**COMMISSION LOCALE DU SITE PATRIMONIAL REMARQUABLE  
D'AGDE DU 16 MAI 2019**

**Procès-verbal**

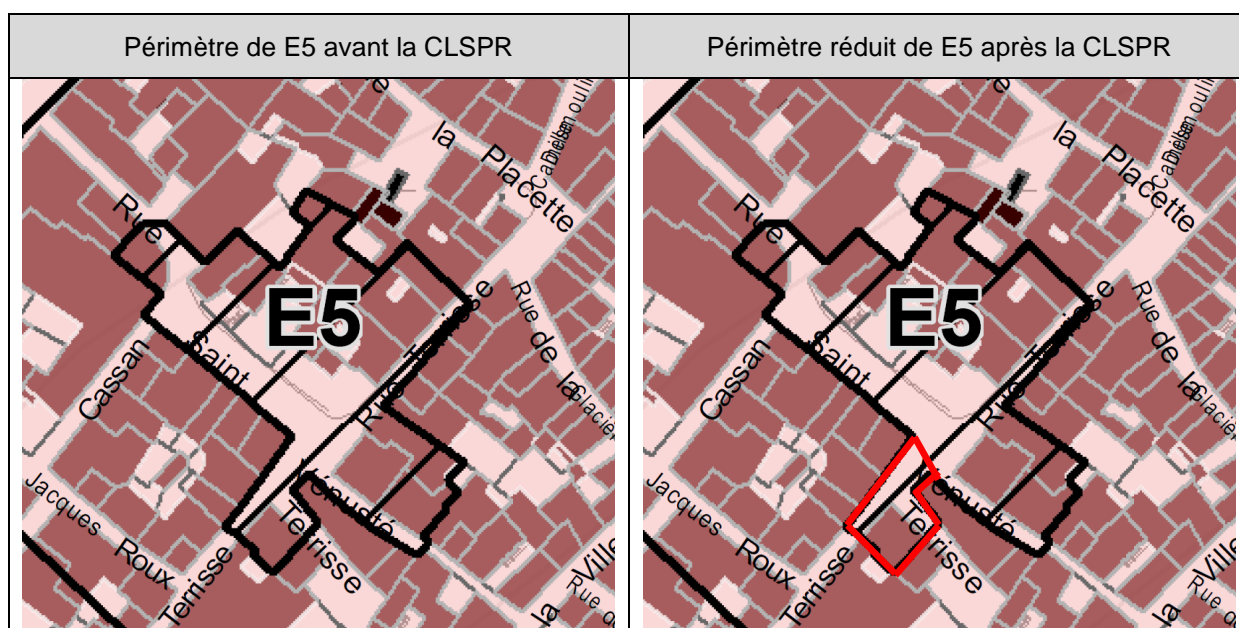
Intervention de M. FREY : questionne sur l'opportunité d'imposer un projet d'ensemble sur l'intégralité du périmètre de l'espace stratégique alors que la collectivité publique ne maîtrise pas tout le foncier.

Intervention de M. MILLET : questionne sur l'opportunité de fusionner l'espace stratégique E4 avec une partie de l'espace stratégique E6 car les échéances opérationnelles pourraient être différentes selon le secteur de l'îlot.

Réponse apportée : la CLSPR souhaite le maintien de ce périmètre tel qu'il est proposé dans la modification afin de conserver une appréhension globale à l'échelle de l'îlot. Ainsi un projet global sera nécessaire avant la délivrance de toute autorisation d'urbanisme.
